Acuerdo 1380 Por el cual se aprueba la incorporación del cambio en los límites de generación y absorción de potencia reactiva de las unidades 1 y 2 de la planta de generación Cucuana y la respectiva curva de carga

Acuerdo Número:	Fecha de expedición:	Fecha de entrada en vigencia:
N° 1380	03 Diciembre 2020	08 Diciembre 2020

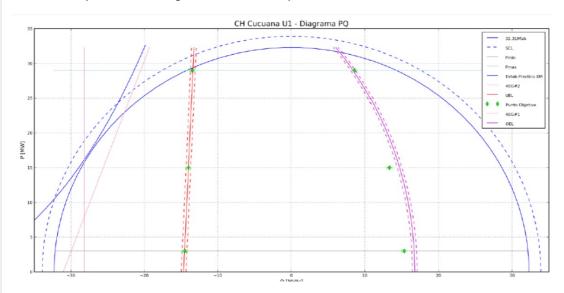
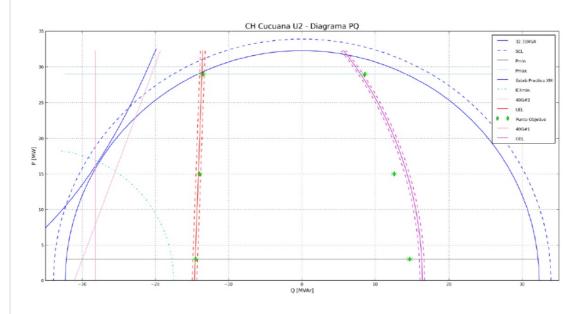
Aprobar la declaración de una nueva curva operativa de carga de las unidades 1 y 2 de la planta de generación Cucuana, en las que se define la capacidad para entrega y absorción de potencia reactiva de las unidades en función de la potencia activa generada, como se presenta a continuación:

Unidad	Parámetro a modificar	P (MW)	Q (Mvar) Valor anterior	Q(Mvar) Valor nuevo
	Capacidad de absorción de reactivos	29	-10.34	-13.5
		15	-10.34	-14.0
Cucuana		3	-10.34	-14.5
1	Capacidad de generación de reactivos	29	8.72	8.6
		15	8.72	13.3

Cucuana 2 Capacidad de absorción de reactivos 29 -10.34 -13.5 15 -10.34 -14.0 3 -10.34 -14.5 29 8.72 8.6 Capacidad de generación de reactivos 15 8.72 12.6
Cucuana 2
Cucuana 2 29 8.72 8.6 Capacidad de generación de
Capacidad de generación de 29 8.72 8.6
reactivos
3 8.72 14.7
